Contre-étude d'impact

du projet d'implantation d'un parc éolien
sur les communes de Houry, Lugny, St-Gobert et Voharies

Parc du Vilpion

par le collectif « Thiérache à contrevent »

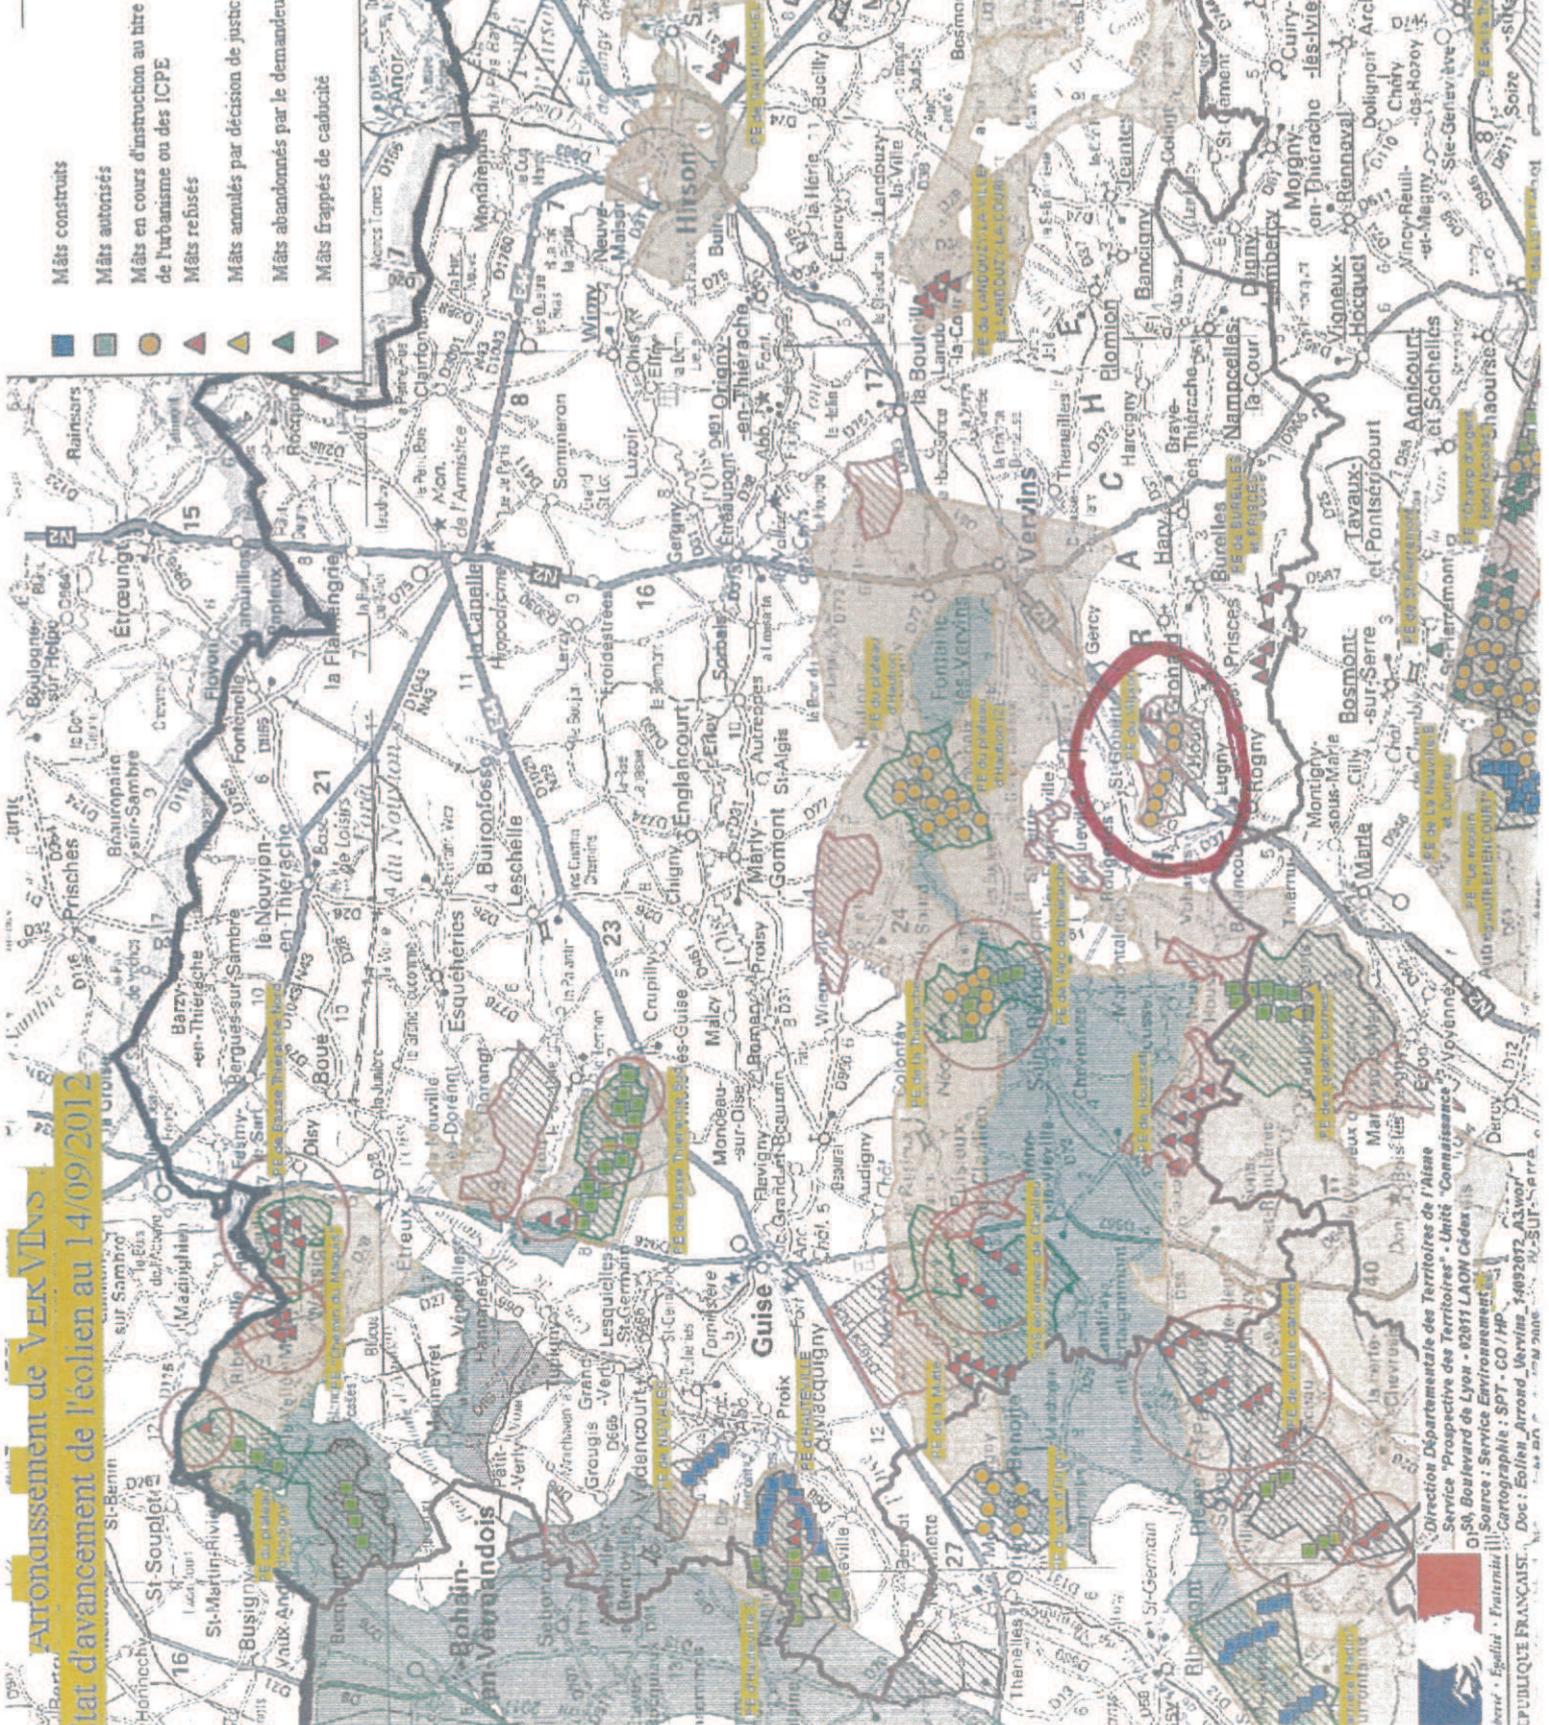
Et que penser quand **les points évités sont précisément les lieux les plus proches du lieu d'implantation des éoliennes** ? C'est-à-dire les villages **de Saint-Gobert** et de **Rougeries**.

Il n'existe pas, dans tout le dossier, un photomontage présentant l'impact du projet de parc éolien sur les parties de ces deux villages les plus proches de ce dernier (églises et cimetières).

Tout cela est totalement inacceptable.
